Avis de la S.E.P.A.N.S.O.

Enquête publique sur le projet de

Centre multi-modal de regroupement et de valorisation de déblais inertes ou faiblement pollués à Lerm-et-Musset (33840).

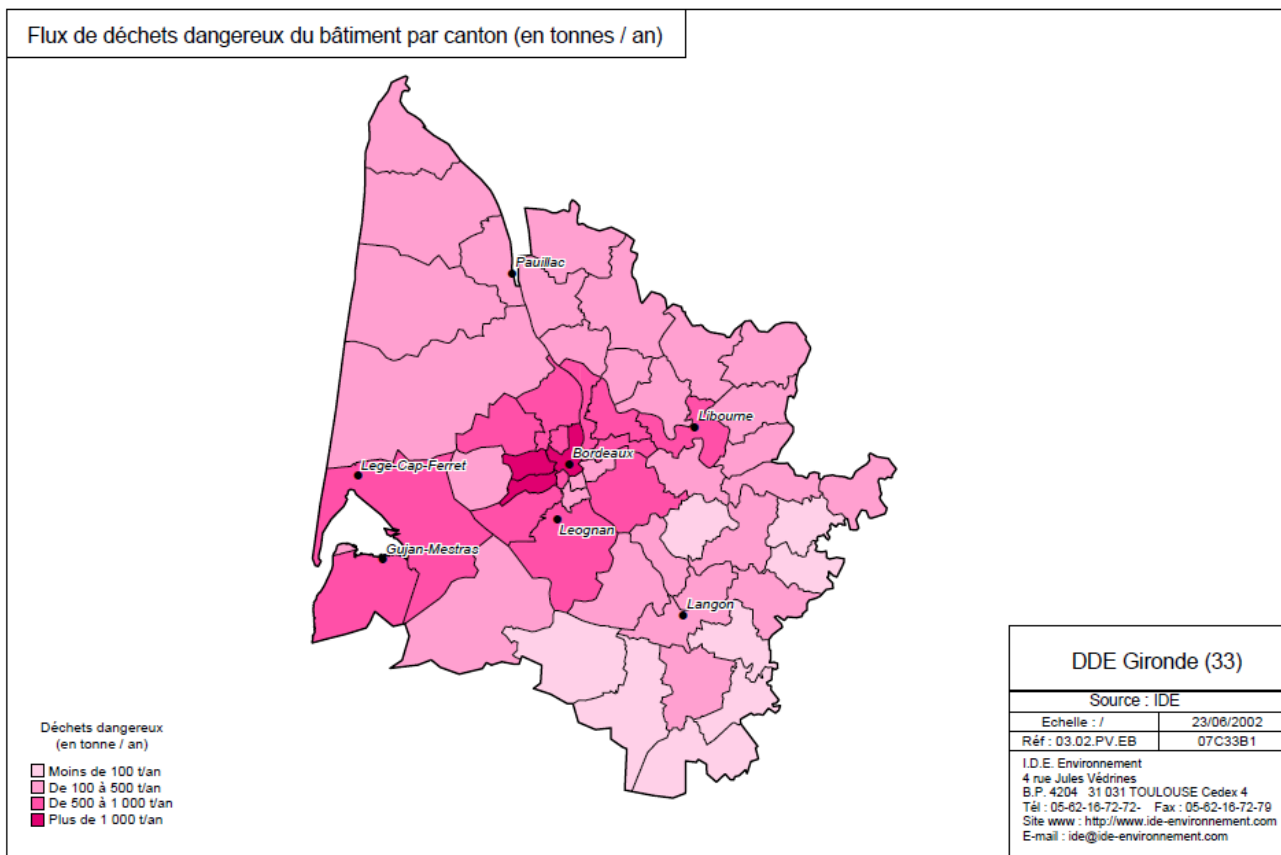
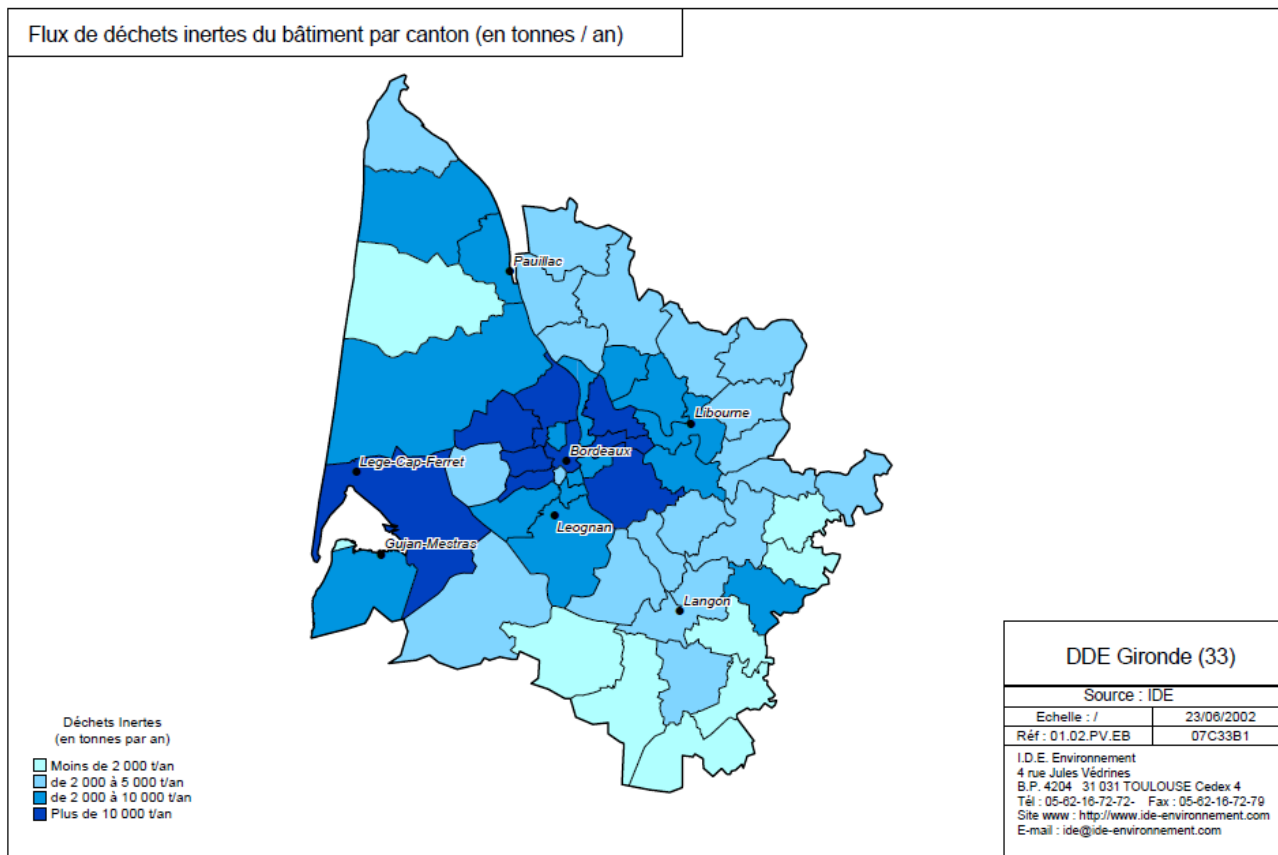
- ⇒ La création d'une industrie des déchets de BTP loin de toute source de production est contraire au principe de proximité mis en avant par le Plan de Réduction et d'Élimination des Déchets dangereux en Aquitaine (PREDDA). (cf. plans page suivante)

Flux de déchets du BTP : Les cantons de Grignols et Captieux qui subiraient les nuisances de l'établissement sont à la fois ceux qui produisent le moins de déchets du BTP et les plus éloignés des lieux de production...

2.1 Activités actuelles du site

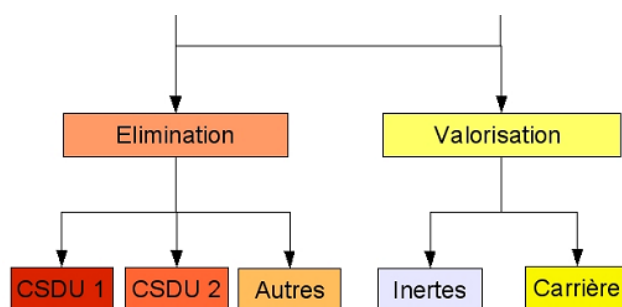
A ce paragraphe, l'occupation actuelle des parcelles avoisinantes (qui en fait sont les mêmes parcelles 90 et 91 section AB du cadastre au lieu-dit *Quartier de Saudan* que celles prévues pour l'installation), est définie comme étant une carrière de sable (ndlr. déjà exploitée sans autorisation) dont la demande d'autorisation est en cours et des pinèdes d'âge différent pour l'exploitation forestière mais de « qualité médiocre ».

Nous avons noté à ce chapitre que comme tout au long de ce dossier de présentation, les boisements des parcelles destinés à être supprimés sont toujours présentés comme étant de « qualité médiocre ».

Il serait bon que cette notion soit mieux explicitée s'il ne s'agit pas uniquement de démontrer que le défrichement serait sans conséquences.
